Deliberazione della Giunta Regionale 2 dicembre 2022, n. 16-6130

Torrente Chisola da Cumiana alla confluenza nel fiume Po

Verbale della Conferenza Programmatica

***Relazione di sintesi delle Osservazioni ricevute e
delle Controdeduzioni***

Figura 2: stralcio cartografico area oggetto di osservazione: linee nere fasce fluviali vigenti; linee rosse fasce fluviali in variante, stella verde ambito di osservazione del Sig. Ingaramo

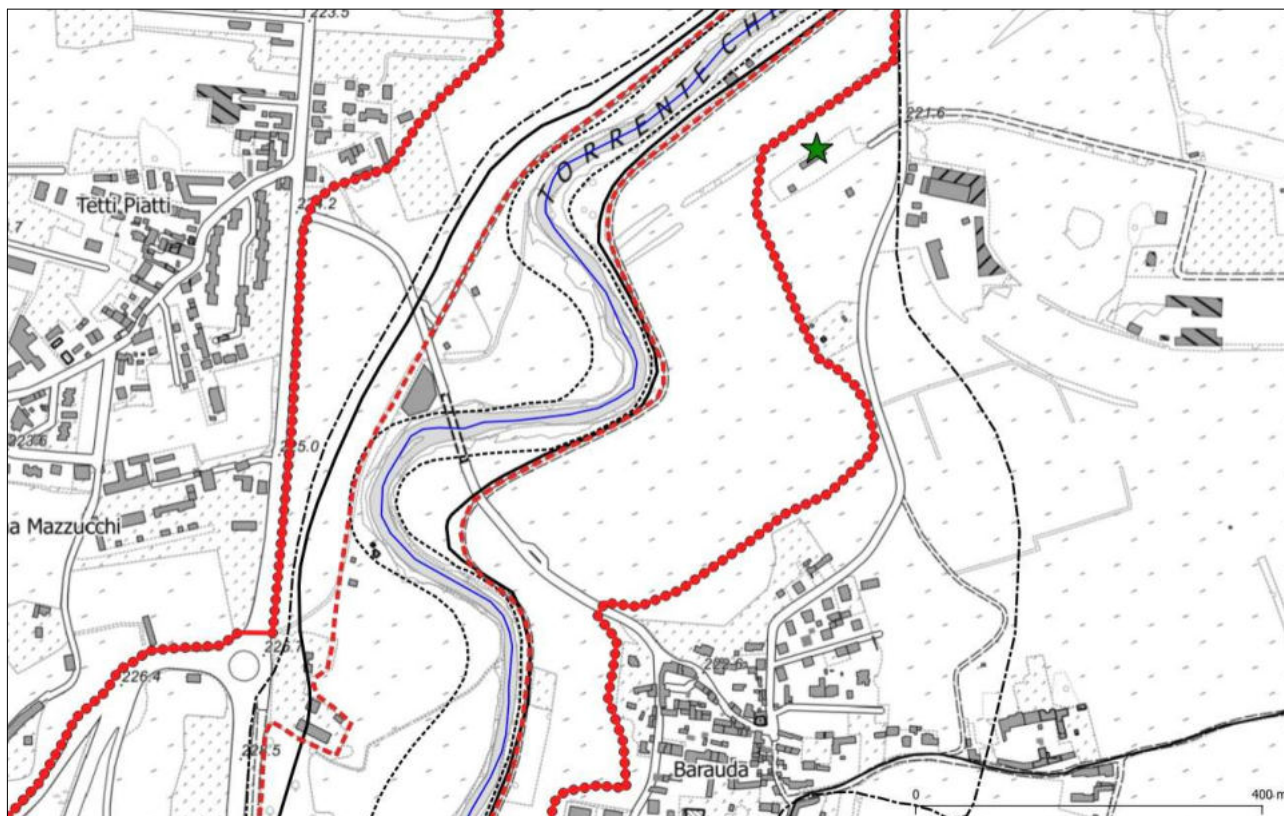
Il Sig. Giacomo Ingaramo, soggetto privato titolare di una ditta di autotrasporti ubicata nel comune di La Loggia, con nota ns. prot. n. 37144 del 05/09/2022, richiede la revisione di un tratto del limite B di progetto proposto nel Progetto di aggiornamento a valle della borgata Barauda (cfr. *Figura 2*).

Si richiede di rivedere il tracciato della nuova linea arginale in prossimità della borgata Barauda al fine di consentire maggior spazio di manovra degli autoarticolati e per consentire eventuali futuri ampliamenti della ditta.

L'osservazione non contiene una proposta di nuovo tracciato del limite B di progetto e non è supportata da elementi tecnici.

Si propone alla Conferenza di *non accogliere* l'osservazione presentata dal Sig. Giacomo Ingaramo in quanto trattasi di perfezionamenti da attuarsi alla scala locale e non alla scala di bacino. Gli adattamenti richiesti potranno essere infatti valutati nelle successive fasi attuative dell'opera anche in ottemperanza, laddove la progettazione alla scala locale ne faccia emergere la

Figura 3: stralcio cartografico area oggetto di osservazione: linee nere fasce fluviali vigenti; linee rosse fasce fluviali in variante, stelle verdi ambiti di osservazione della Federazione Provinciale Coldiretti Torino

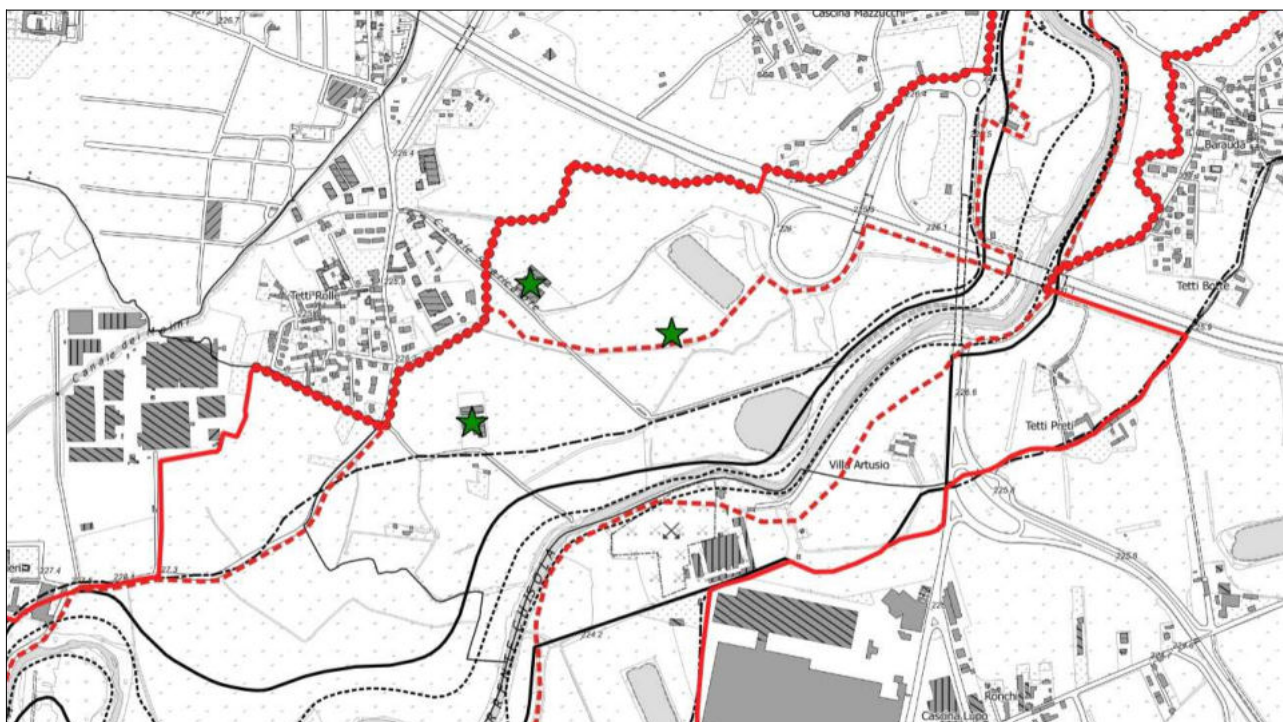
1. la nuova linea arginale a protezione dell'abitato Tetti Rolle è stata individuata troppo in prossimità dell'abitato della borgata, non protegge tutte le aziende agricole e i terreni coltivati presenti, causerebbe una ulteriore frammentazione delle particelle e potrebbe avere un forte impatto ambientale
2. il progetto di variante pare non aver preso in considerazione il canale Mongina né il complesso Mondo Juve edificato nel 2017.

Si richiede di riconsiderare gli interventi previsti nel tronco 4 operando un potenziamento dell'arginatura esistente adeguandola al contenimento della piena con Tr200 anni e ridefinendo il tracciato del nuovo argine a protezione di Tetti Rolle per ricomprendere le due aziende agricole non protette dal nuovo assetto proposto nella variante.

L'osservazione avanzata dalla Federazione Provinciale Coldiretti Torino, pur non individuando una proposta di tracciato alternativo, può essere ricondotta all'osservazione presentata da AIPO, a cui si rimanda.

Si rimanda alle conclusioni dell'osservazione presentata da AIPO.

Figura 4: stralcio cartografico area oggetto di osservazione: linee nere fasce fluviali vigenti; linee rosse fasce fluviali in variante, stelle verdi ambiti di osservazione del Comitato Spontaneo Borgata Tetti Rolle

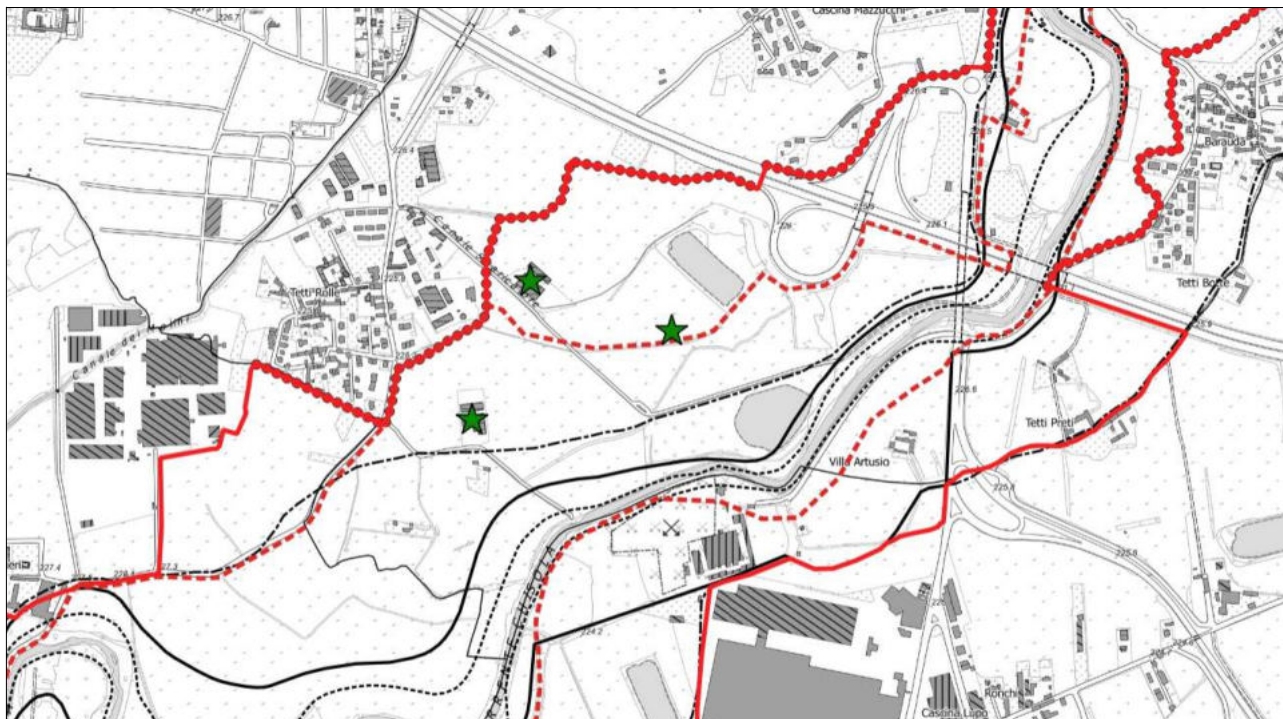
1. la nuova linea arginale a protezione dell'abitato Tetti Rolle è stata individuata troppo in prossimità dell'abitato della borgata, non protegge tutte le aziende agricole e i terreni coltivati presenti, causerebbe una ulteriore frammentazione delle particelle e potrebbe avere un forte impatto ambientale
2. la variante pare non aver preso in considerazione il canale Mongina né il complesso Mondo Juve edificato nel 2017.

Si richiede di riconsiderare gli interventi previsti nel tronco 4 operando un potenziamento dell'arginatura esistente adeguandola al contenimento della piena con Tr200 anni e ridefinendo il tracciato del nuovo argine a protezione di Tetti Rolle per ricomprendere le due aziende agricole non protette dal nuovo assetto proposto nella variante.

L'osservazione avanzata dal Comitato Spontaneo della Borgata Tetti Rolle, pur non individuando una proposta di tracciato alternativo, può essere ricondotta all'osservazione presentata da AIPO, a cui si rimanda.

Si rimanda alle conclusioni dell'osservazione presentata da AIPO.

Figura 5: stralcio cartografico dell'area oggetto di osservazione: linee nere fasce vigenti, linee rosse fasce in variante e linea blu nuova fascia B proposta nell'osservazione

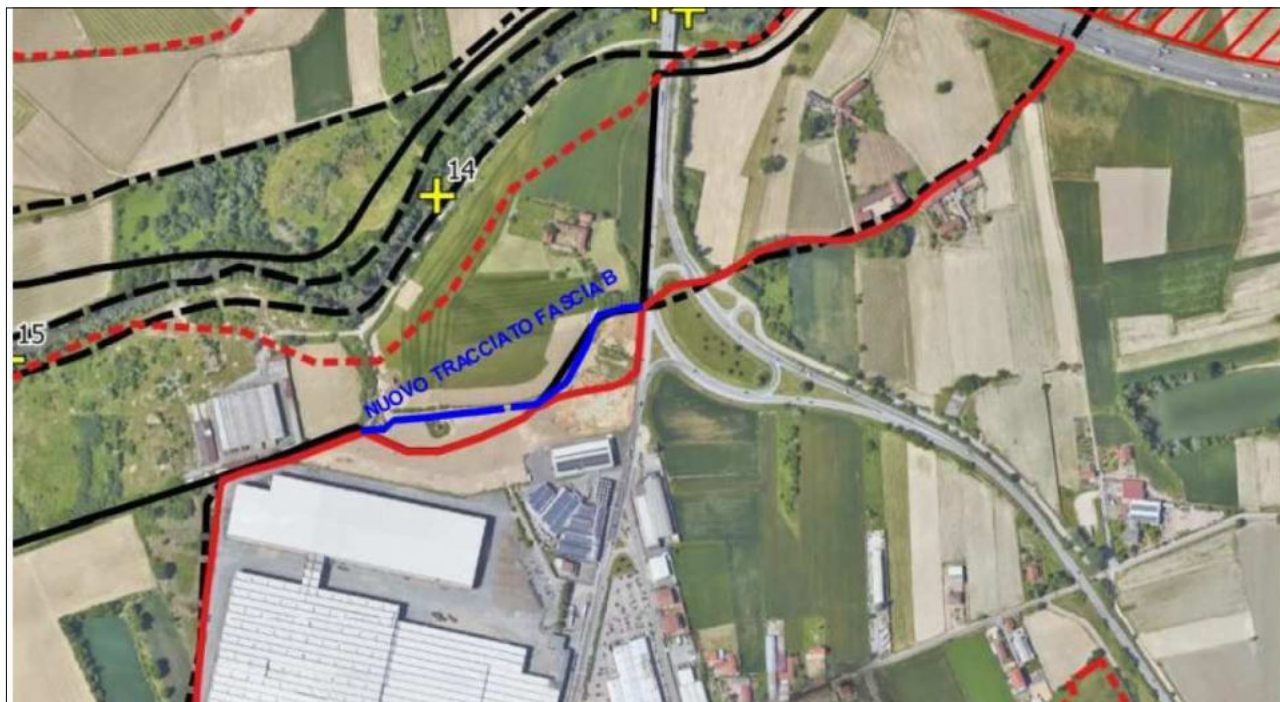
La SIF S.p.A., società proprietaria di un compendio immobiliare nel Comune di La Loggia, con nota ns. prot. n. 38046 del 12/09/2022, richiede la modifica della delimitazione di un tratto di fascia B in sponda destra del torrente Chisola, a monte della tangenziale sud di Torino nel comune di La Loggia (linea blu nella *Figura 5*).

L'area di cui si richiede l'esclusione dalla fascia B del torrente Chisola, secondo quanto emerge dal recente rilievo topografico condotto dal proponente (luglio 2022), si trova a quote più elevate rispetto a quelle utilizzate nello studio idraulico commissionato dall'AIPO.

In particolare l'area posta quasi complessivamente a quota di circa 226 m slm, risulta più elevata rispetto al livello idrico associato alla piena duecentennale di cui alla tabella dei "Profili di piena" del torrente Chisola (cfr *sezione CH15*).

Si propone alla Conferenza di accogliere parzialmente l'osservazione presentata dalla SIF S.p.A., ridefinendo la delimitazione della fascia B come rappresentato nella successiva *Figura 6* e aggiornando congruentemente le mappe di pericolosità del PGRA.

Figura 6: stralcio cartografico area oggetto di osservazione: in blu il nuovo limite della fascia B, tracciata tenendo conto, parzialmente, dell'osservazione presentata dalla SIF S.p.A, in rosso la proposta contenuta nel Progetto di aggiornamento

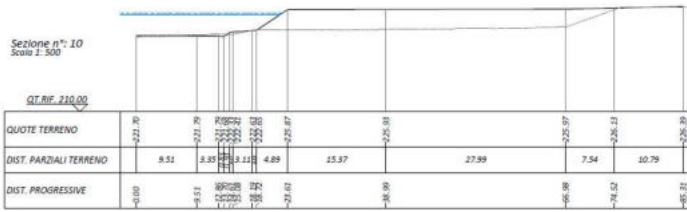
Secondo quanto si evince dalla documentazione allegata all'osservazione (cfr. Tavv. 1 e 2), ad oggi infatti non sussistono le condizioni per accogliere totalmente l'osservazione poichè la sezione 20 (cfr *Figure 7 e 8*) non risulta idonea al contenimento del livello idrometrico associato alla piena duecentennale in quanto posta a quota inferiore. Si propone pertanto il mantenimento di tale porzione entro la delimitazione della fascia B.

Figura 9: stralcio della Tav.7 Carta di Sintesi della Variante al PRG. Linee nere fasce fluviali vigenti, linee rosse fasce fluviali del torrente Chisola in variante, numeri rossi situazioni di criticità locale rilevate nell'osservazione del Comune di La Loggia

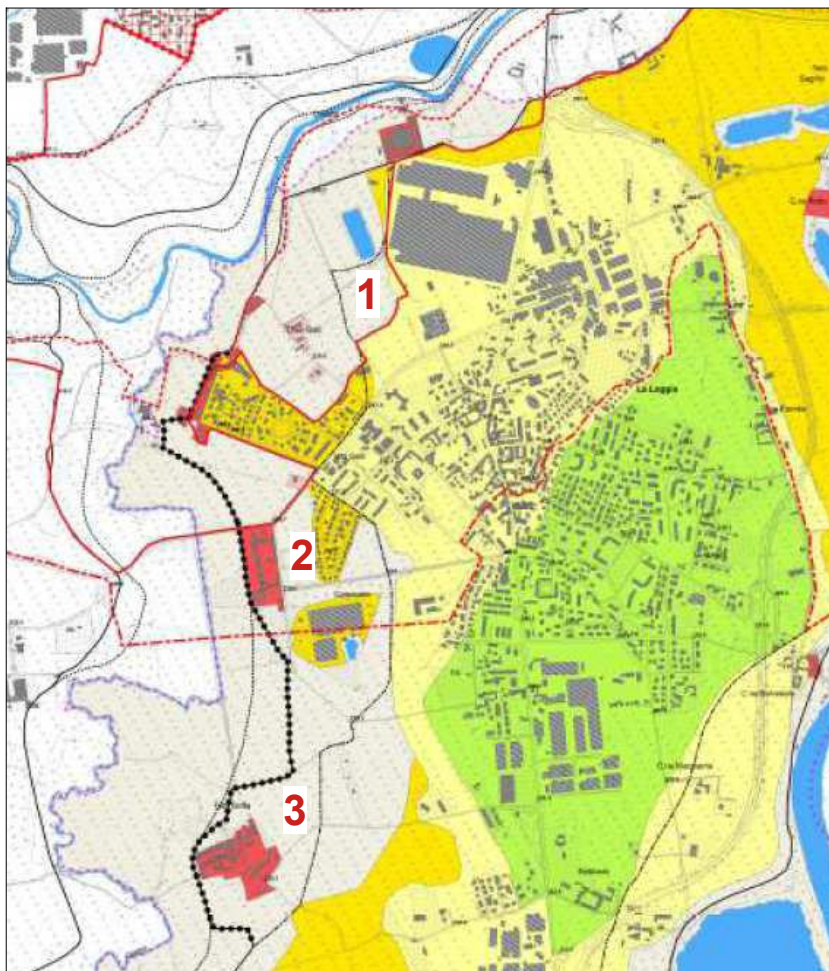
- un'area a servizi: interferente con la nuova fascia B del torrente Chisola (Figura 9 punto 1);

- due nuclei storici: complesso di Villa Carpeneto e borgata Tetti Griffa interferenti con le fasce fluviali del torrente Lemina/Oitana (*Figura 9* rispettivamente punti 2 e 3) .

Con riferimento all'area a servizi, interferente con la nuova delimitazione della fascia B del torrente Chisola, si ritiene che tale criticità possa trovare soluzione con l'applicazione delle norme di attuazione contenute nello strumento urbanistico adeguato al PAI e al PGRA. Come indicato anche nell'osservazione del comune, la norma contenuta nel PRG relativamente all'ambito territoriale in questione, *“già pone limitazioni per rendere compatibile la previsione urbanistica con la condizione di pericolosità geologica definita negli Allegati geologici, che è più cautelativa rispetto alle fasce del PAI vigente e sostanzialmente coerente con la proposta di nuove fasce”*.

Con riferimento alle considerazioni relative al torrente Lemina/Oitana, si specifica che esse non sono state prese in considerazione in questa sede in quanto non attinenti alla procedura in essere.

Si ritiene che non vi siano elementi da sottoporre alla Conferenza in quanto l'osservazione presentata non contiene una proposta di modifica delle fasce fluviali del torrente Chisola rispetto a quanto definito nel Progetto di aggiornamento del corso d'acqua.

Figura 10: stralcio cartografico dell'area oggetto di osservazione: linee nere fasce vigenti, linee rosse fasce in variante, punti numerati corrispondenti agli ambiti di osservazione del Comune di Moncalieri

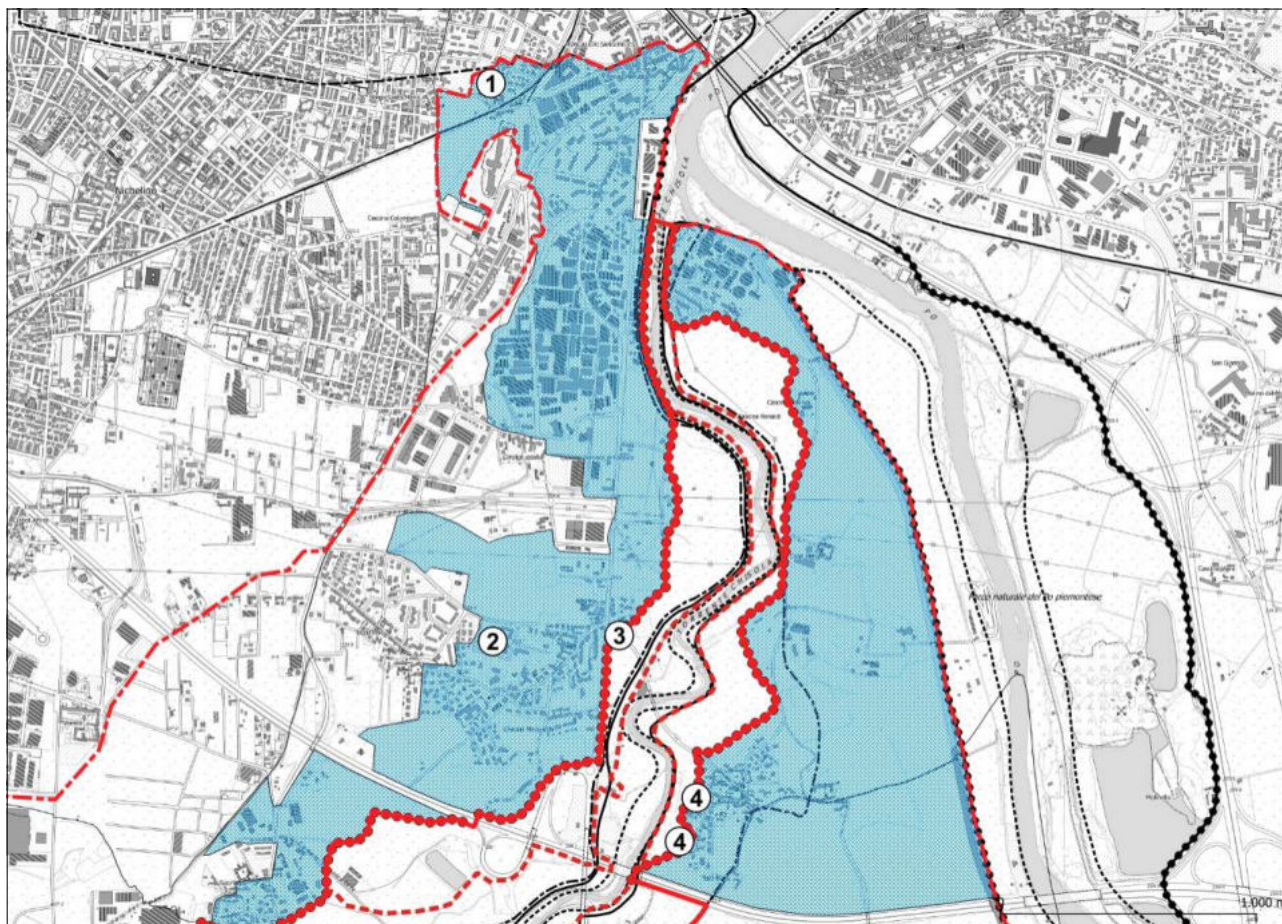
Il Comune di Moncalieri, con nota ns. prot. n. 41372 del 30/09/2022, richiede il perfezionamento di alcuni tratti di limite B di progetto e la revisione di alcune porzioni di territorio individuate come areali inondabili a tergo del limite B di progetto (cfr *Figura 10*).

Si propone alla Conferenza di accogliere le osservazioni 2, 3 e 4 ridefinendo il tracciato dei limiti B di progetto e la delimitazione delle aree inondabili secondo quanto rappresentato nella successiva *Figura 15* e aggiornando congruentemente le mappe di pericolosità del PGRA.

Figura 11: stralcio cartografico dell'osservazione trasmessa dal Comune di Moncalieri: osservazione 1

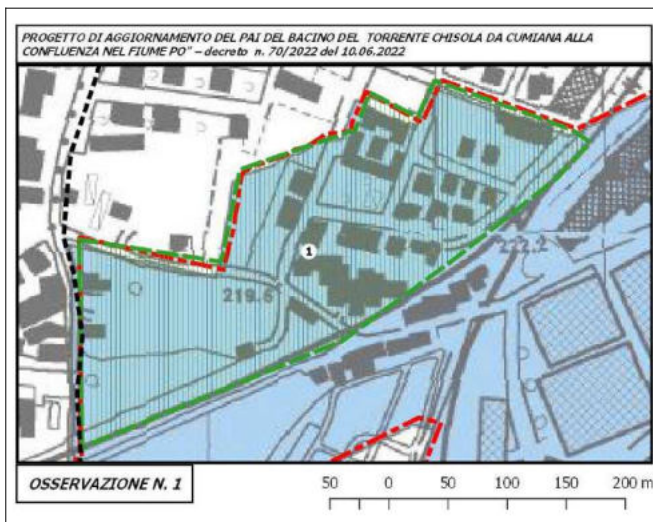
- a nord della linea ferroviaria Torino – Pinerolo (*Figura 11* osservazione 1);
- nella porzione compresa tra la borgata Tagliaferro e la frazione Tetti Piatti (*Figura 12* osservazione 2).

Osservazione 1 La condizione di pericolosità dell'ambito in esame è coerente con lo scenario M individuato nell'Elaborato GB02 "Carta dell'aggiornamento del quadro del dissesto" della recente variante n.76 di adeguamento del PRG al PAI.

Trattasi di area allagata nel corso dell'evento alluvionale del novembre 2016.

Non sono stati resi disponibili dati/elementi conoscitivi tali da consentire di ascrivere l'area in esame come ambito soggetto prevalentemente alla dinamica del torrente Sangone e non del torrente Chisola.

Si propone infine alla Conferenza di non accogliere l’osservazione 1 per mancanza di elementi tecnici a supporto come sopra esposto.

Figura 13: stralcio cartografico dell'osservazione trasmessa dal Comune di Moncalieri: osservazione 3

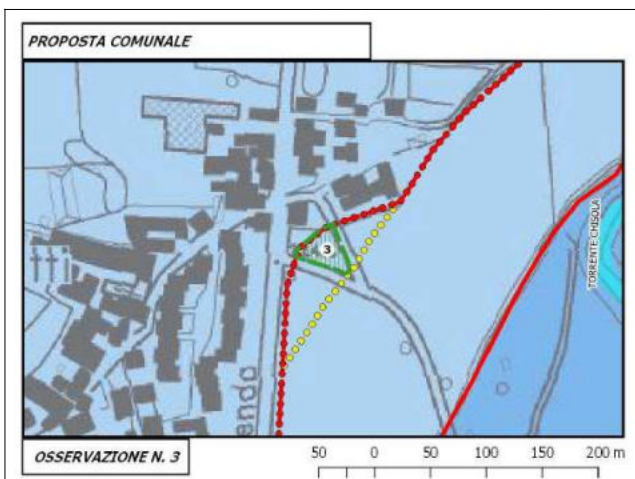
- borgata Tetti Piatti in corrispondenza dell'intersezione tra strada Carignano e strada Barauda (Figura 13 osservazione 3);
- borgata Barauda (Figura 14 osservazione 4).

Osservazioni 3 e 4 Trattasi di porzioni di territorio con diritti edificatori derivanti dallo strumento urbanistico vigente.

Figura 17: stralcio cartografico dell'allegato II dell'osservazione: la linea verde rappresenta la proposta di traslazione del nuovo argine verso nord

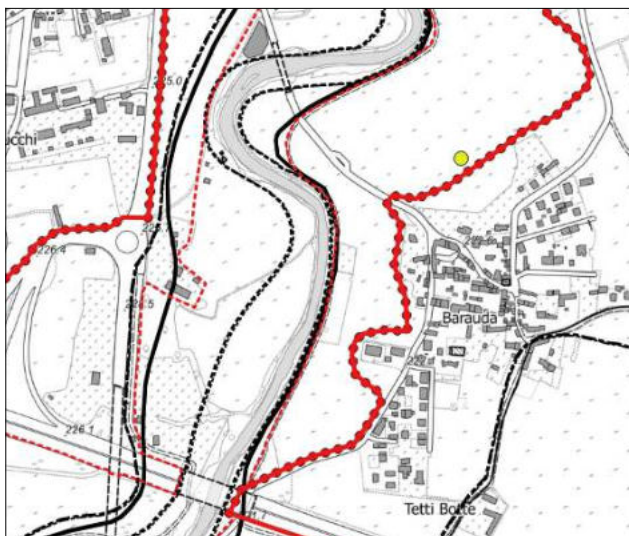
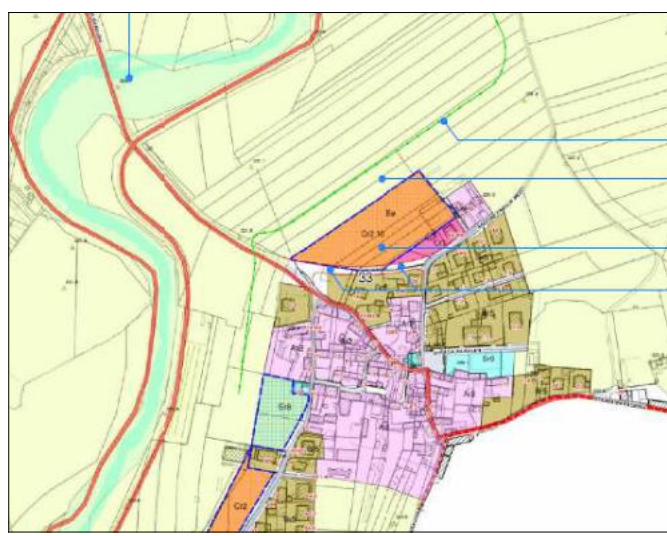
I Sig.ri Aldo Rogina e Giuseppina Boccardo, in qualità di proprietari dei terreni siti in Comune di Moncalieri, frazione Barauda, distinti al foglio 38 mappali 204-499-500-501-502-503-504-506-507, con nota ns. prot. n. 41478 del 30/09/2022, richiedono la modifica della delimitazione di un tratto di limite B di progetto in prossimità della frazione Barauda (cfr *Figura 17*).

L'osservazione avanzata dal privato è relativa alla richiesta di valutare, nella successiva fase di progettazione esecutiva dell'intervento, una traslazione verso nord del tracciato del limite B di progetto in località Barauda, prendendo in considerazione sia i terreni di proprietà dei Sig.ri Rogina – Boccardo e sia il tracciato della nuova strada di collegamento tra via Barauda e via Frylia Mezzi, che l'Amministrazione Comunale ha intenzione di realizzare.

Si ritiene che non vi siano elementi da sottoporre alla Conferenza in quanto l'osservazione presentata non contiene una reale proposta di modifica delle fasce fluviali del torrente Chisola rispetto a quanto definito nel Progetto di aggiornamento.

Si propone alla Conferenza di non accogliere l'osservazione presentata e si rimanda la valutazione circa la possibilità di operare una traslazione verso nord del nuovo argine alle successive fasi attuative dell'opera anche in ottemperanza, laddove la progettazione alla scala locale ne faccia emergere la necessità, a quanto previsto dal Regolamento attuativo dell'art. 28 delle Norme di attuazione del PAI, allegato alla Deliberazione del Comitato Istituzionale dell'Autorità di Bacino del fiume Po, n. 11/2006 del 5 aprile 2006.
